改善の内容

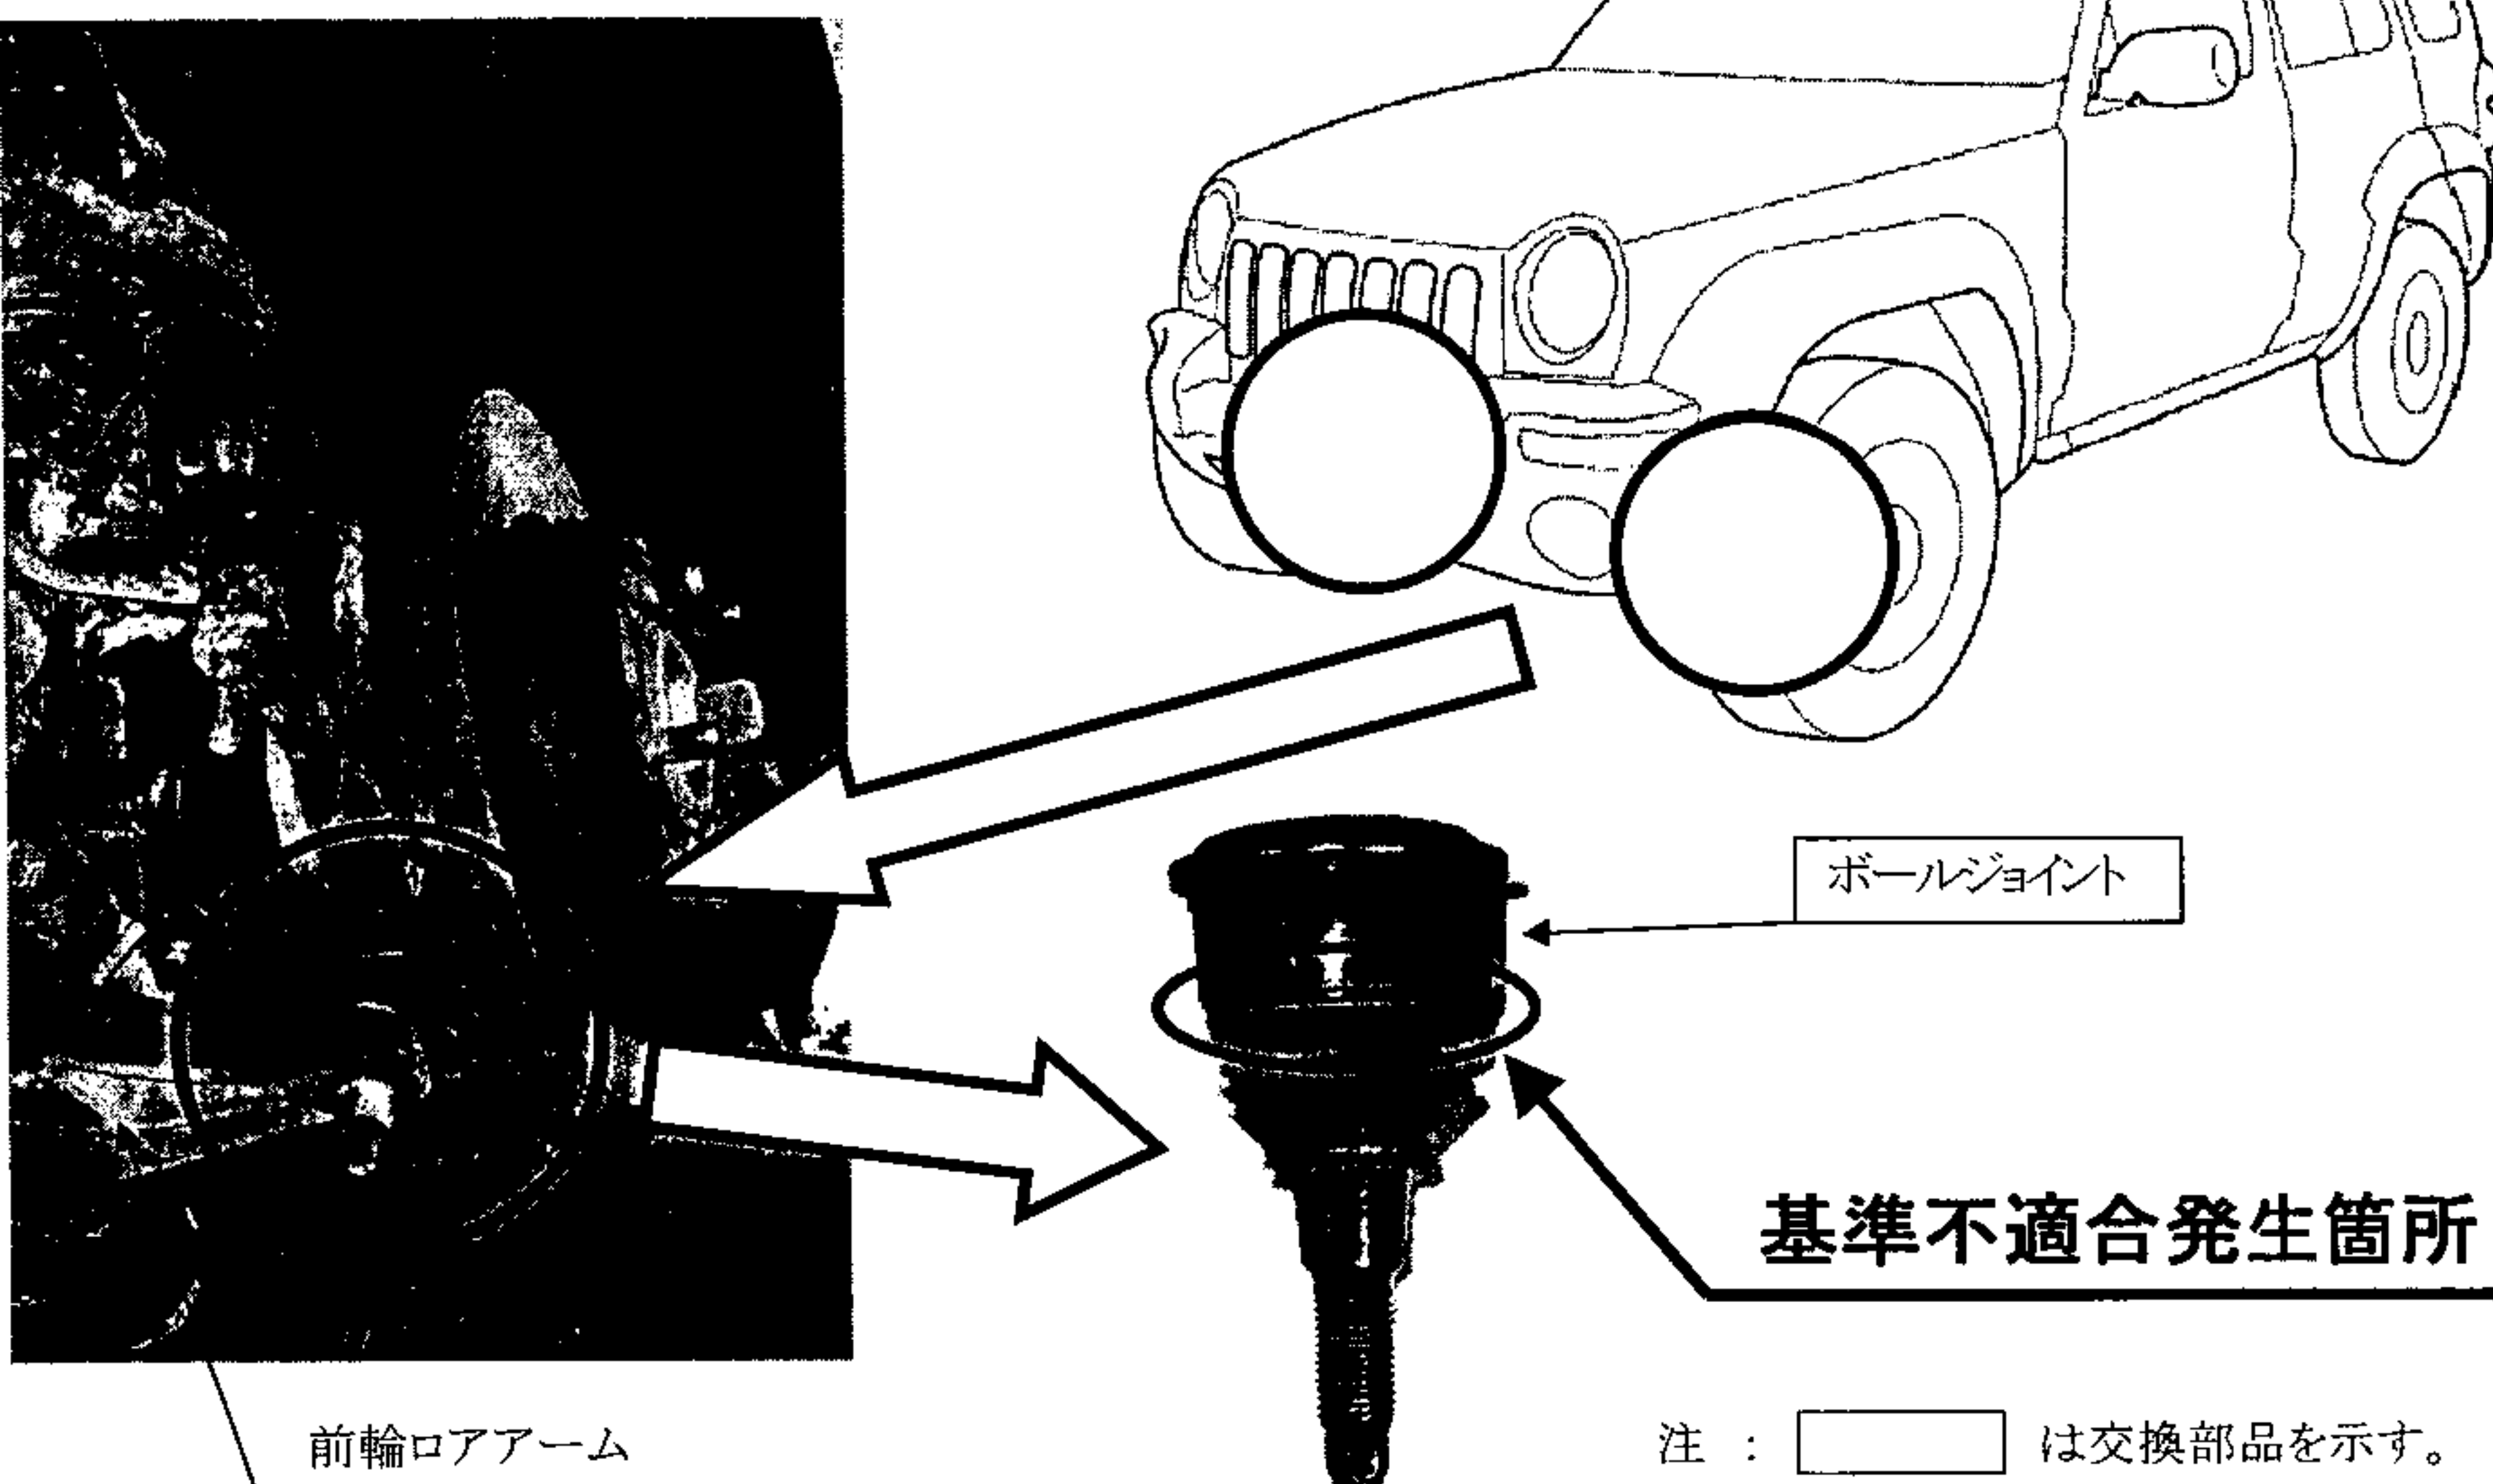
前輪ロアアームのボールジョイント・ブーツの形状に不適切なものがあり、ボールジョイントの気密性が不十分なものがある。また、ボールジョイント・ブーツの耐熱性が不十分なため、当該ブーツが熱劣化し損傷するものがある。そのため、ボールジョイント内に水が浸入してグリスが漏れ潤滑不足となり、ボールジョイントの腐食や摩耗が早期に進行して異音が発生し、そのまま使用を続けると、ボールジョイントがステアリング・ナックルから脱落して走行不能となるおそれがある。

全車両、ボールジョイント・ブーツ・ヒートシールドを追加で取り付け。
また、全車両ボールジョイントを点検し、形状の改良されたボールジョイントが取り付けられていないものは対策品と交換する。改良されたボールジョイントが取り付けられているものであって、ボールジョイント・ブーツが損傷しているものは対策品と交換する。
